广西工学院建筑设计研究院				建设单位	广西工学院	
设计证号: 2021033				工程名称	1#2#学生宿舍扩建	
院长		校对		给排水专业更改图 变更说明	设计号	
院总工	何朝红	设计	陈跃程		图别	水施
审核		制图			图号	改01
专业负责人		描图			日期	2000.7.30

应甲方基建办领导要求,取消结构沉降缝,减少结构构造柱,特作如下变更。

广西工学院勘察设计院工程变更通知

广西工学院南区2#、3#学生宿舍套图说明:

2#宿舍楼扩建部分——七层平面图

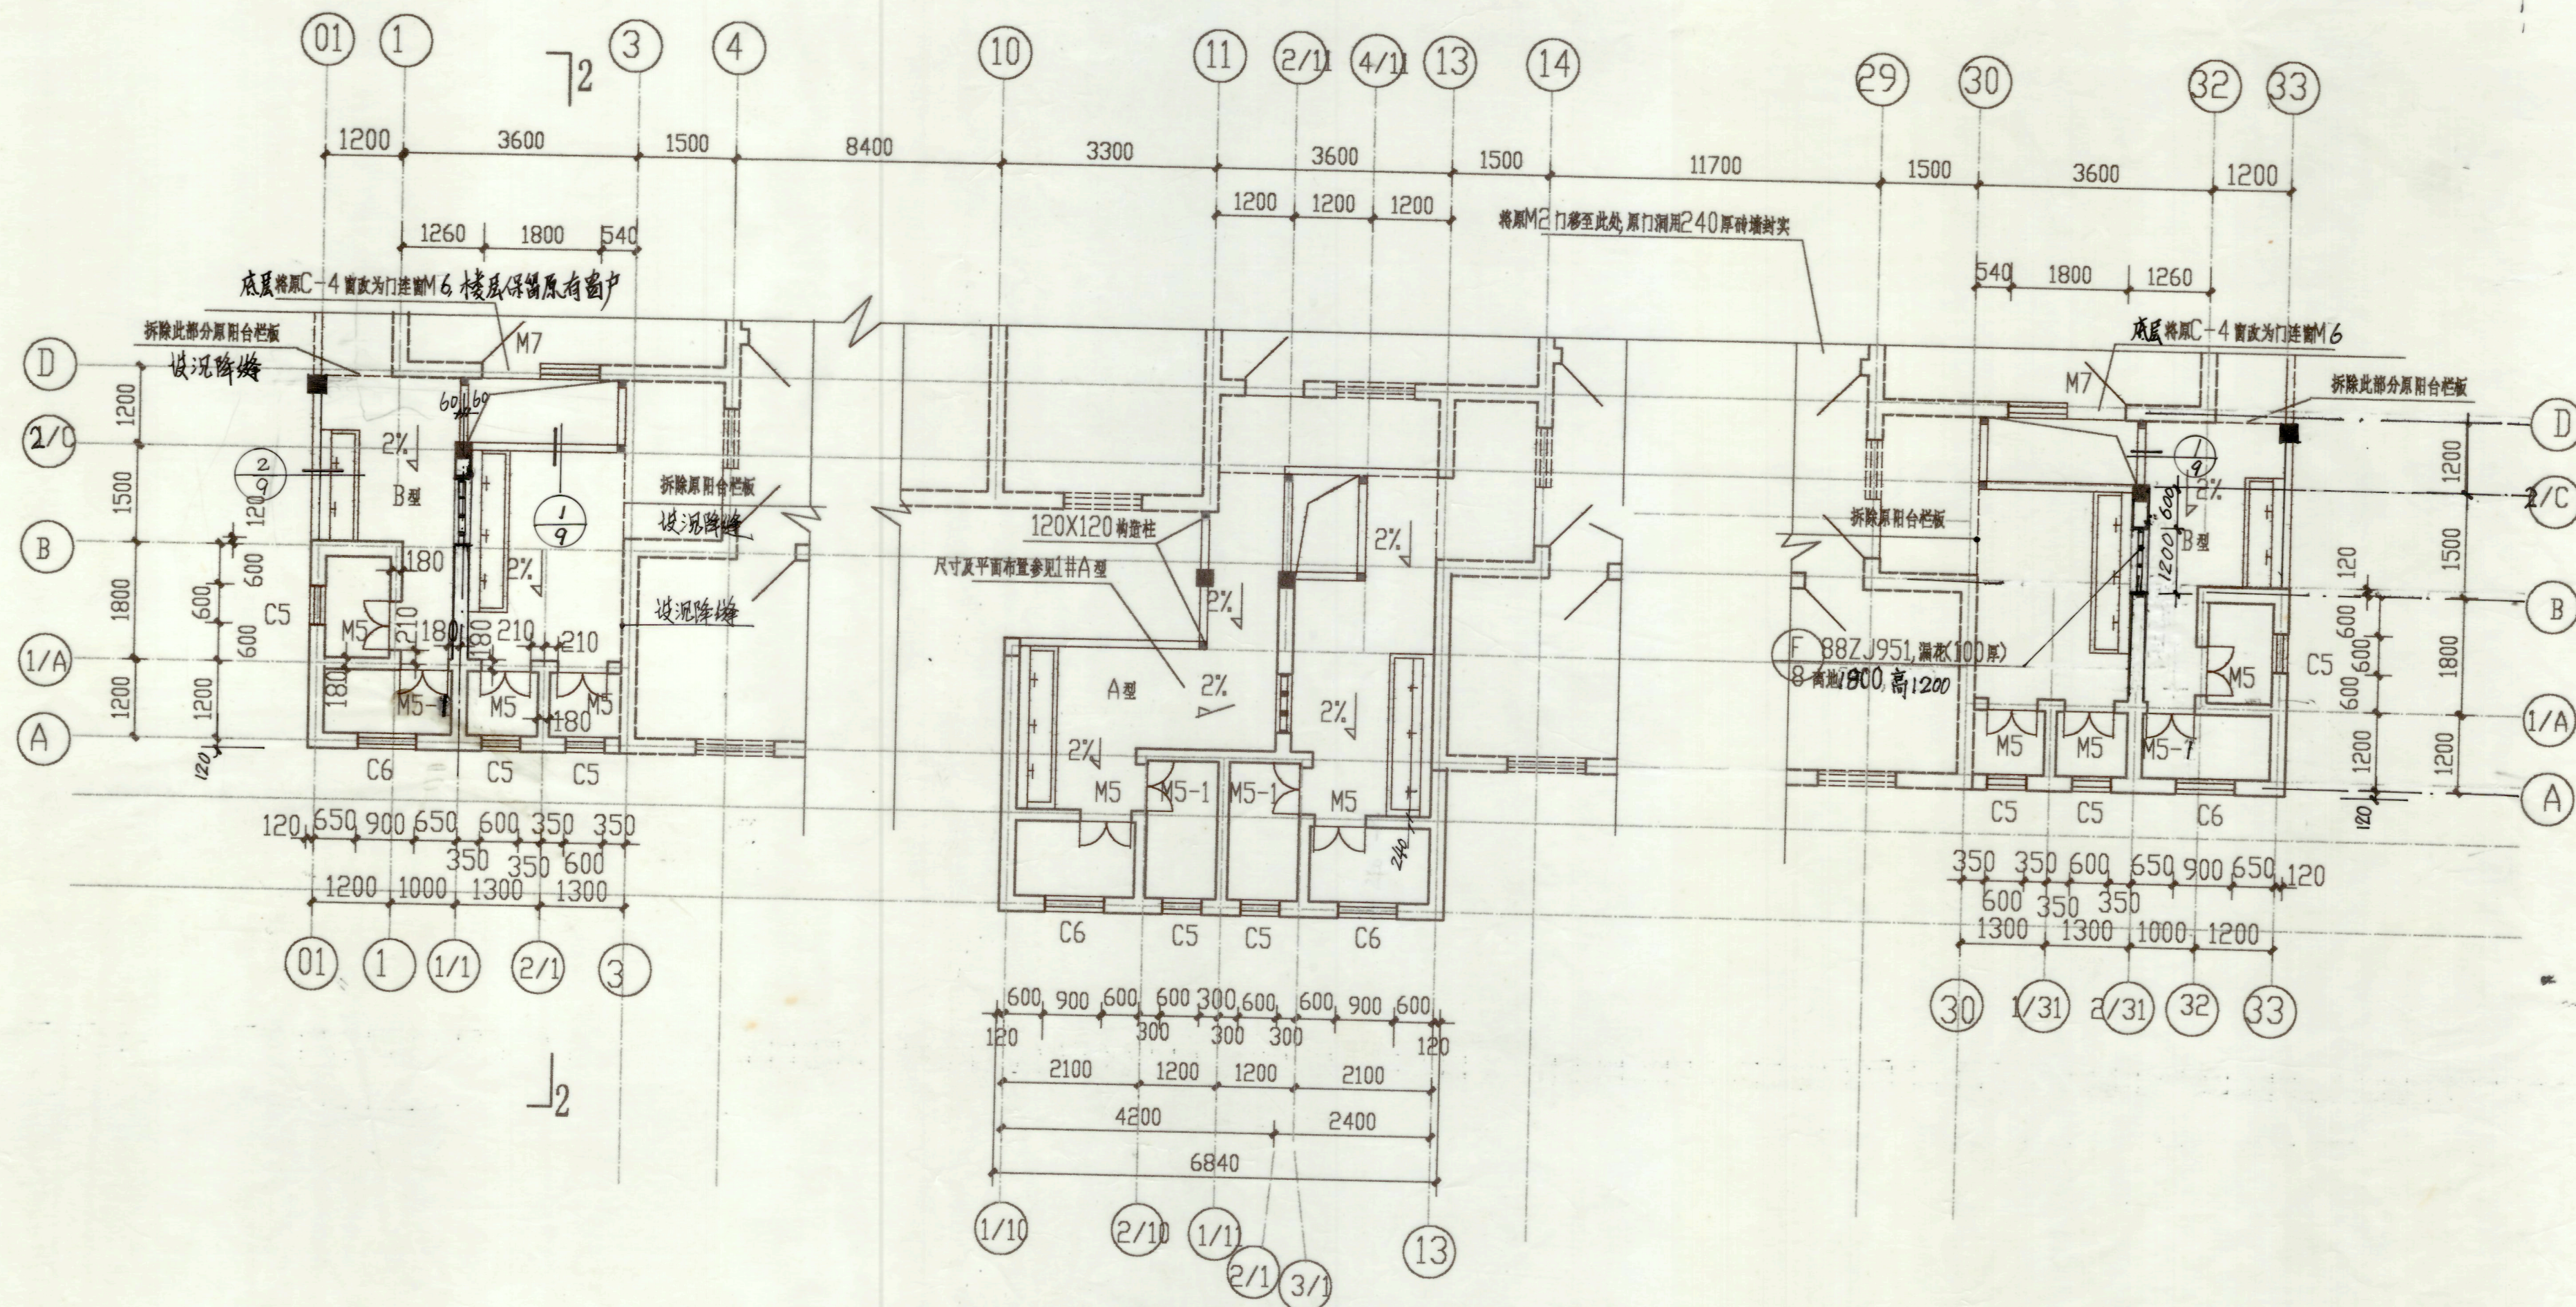
注B型天井从二层起设, 一层取消2/C—D与1/1—3部分所设栏杆, 不设天井
 注扩建部分轴线居中, 除标注外, 墙厚均为240
 除标注外, 门垛尺寸均为150
 注: 虚线所包部分为原建筑部分

标准层平面图 1:125

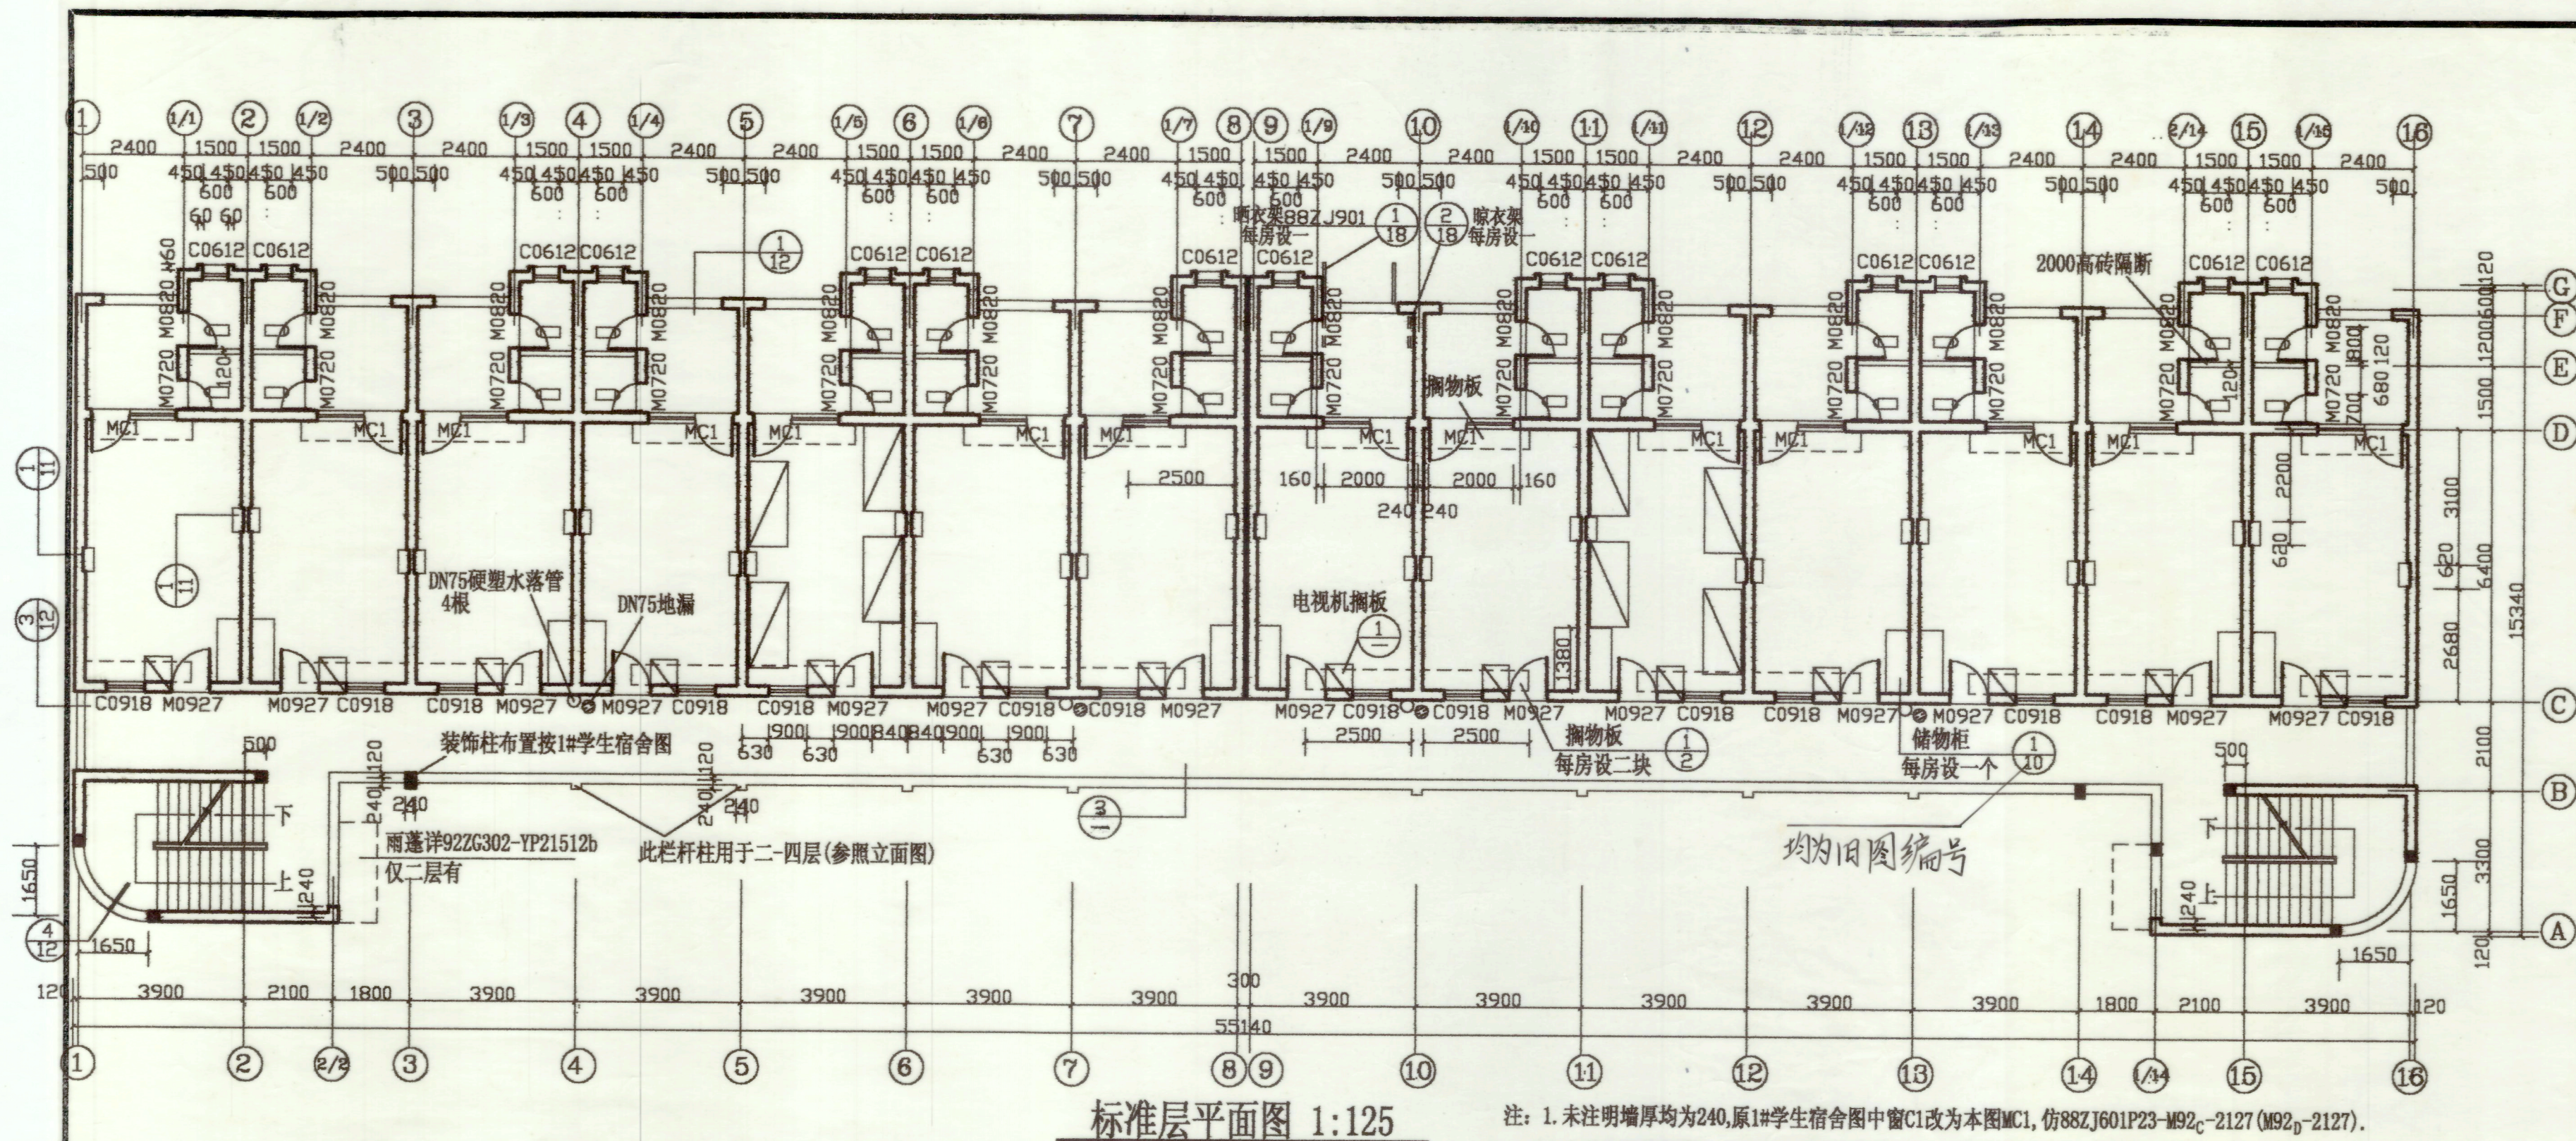
- 注: 1. 未注明墙厚均为240,原1#学生宿舍图中窗C1改为本图MC1, 仿88ZJ601P23-M92C-2127(M92D-2127)。
2. 走廊水落管高度从-0.200至六层走廊地漏, 下端穿走廊地台下排向室外。

构造柱@1950
参照88ZJ411
截面尺寸240X240
主筋改为4Φ12

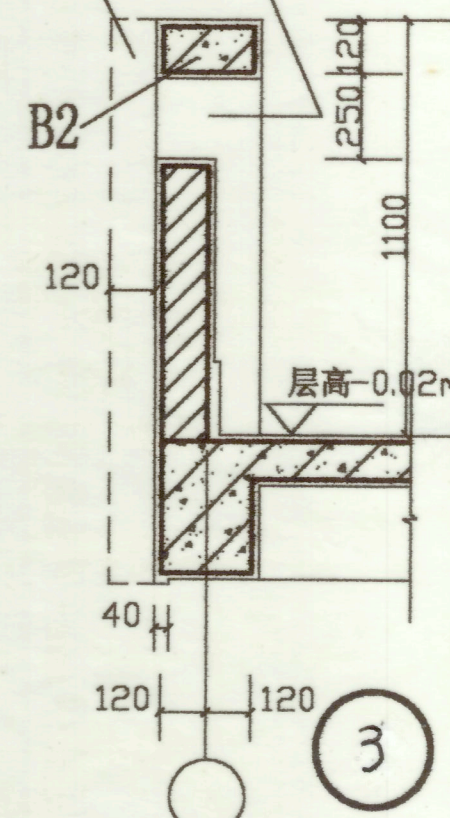
构造柱增大部分做素混凝土
